„Výstavba MŠ Šámalova“

VYSVĚTLENÍ, ZMĚNA NEBO DOPLNĚNÍ ZADÁVACÍ DOKUMENTACE

Vysvětlení zadávací dokumentace č. 1 ze dne 13. 8. 2025

AL/12 – sestava s dveřmi

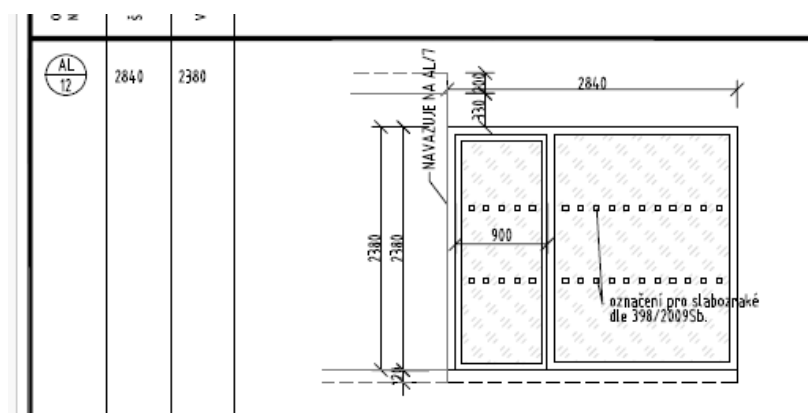
Dotaz č. 1:

Zadavatel k dotazu sděluje, že požaduje šířku 2840 mm. V dané souvislosti byla příslušná položka výkazu výměr upravena. Aktualizovaný výkaz výměr poskytuje zadavatel jako přílohu tohoto vysvětlení zadávací dokumentace.
